リコール届出一覧表

リコール届出日：令和元年7月11日

リコール届出番号	外-2884	リコール開始日	令和元年7月12日
届出者の氏名又は名称	ジャガー・ランドローバー・ジャパン株式会社 代表取締役 ハンソン・マグナス・ユタカ	製作国：英国 製作者名：ジャガー・ランドローバー・リミテッド 問い合わせ先： ジャガーお客様相談室 0120-922-772	
不具合の部位（部品名）	燃料装置（燃料ポンプ）		
基準不適合状態にあると認める構造、装置又は性能の状況及びその原因	燃料タンクのポンプモーター配線端子において、当該端子接続部のはんだ下処理が不十分なため、はんだ割れ、はがれにより接触不良となることがある。そのため、はんだ接続部が発熱し断線して、燃料供給が止まりエンジンが停止する、または、端子周囲が熔損し穴が開き、燃料が漏れ、最悪の場合、火災に至るおそれがある。		
改善措置の内容	全車両、当該燃料ポンプを対策品に交換する。		
不具合件数	5件	事故の有無	なし
発見の動機	市場からの情報、および国土交通省の指摘による。		
自動車使用者及び自動車分解整備事業者に周知させるための措置	<ul style="list-style-type: none"> ・使用者：電話又はダイレクトメールで通知する。 ・自動車分解整備事業者：日整連発行の機関誌へ掲載する。 ・改善実施済車には、運転席側ドアロックストライカー付近に外-2884のステッカーを貼付する。

改善箇所説明図

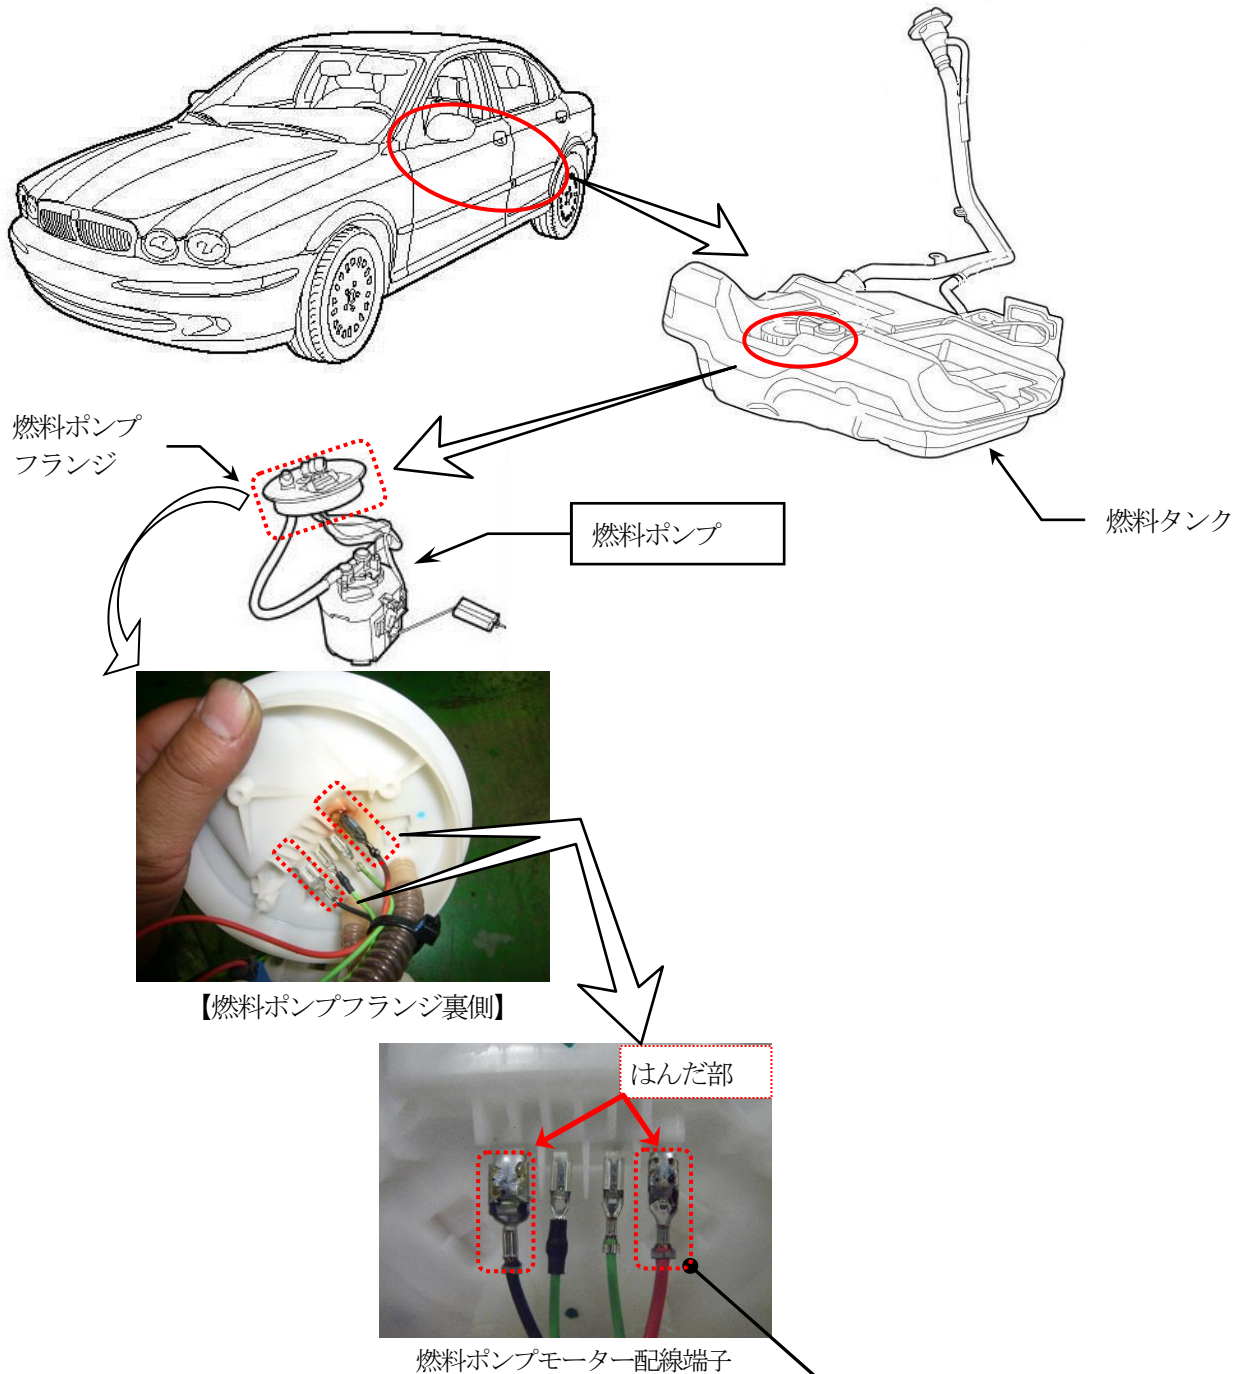
基準不適合発生箇所

燃料タンクのポンプモーター配線端子において、当該端子接続部のはんだ下処理が不十分なため、はんだ割れ、はがれにより接触不良となることがある。そのため、はんだ接続部が発熱し断線して、燃料供給が止まりエンジンが停止する、または、端子周囲が熔損し穴が開き、燃料が漏れ、最悪の場合、火災に至るおそれがある。

改善の内容

全車両、当該燃料ポンプを対策品に交換する。

識別：燃料給油口フラップのヒンジに黄ペイントを塗布する。
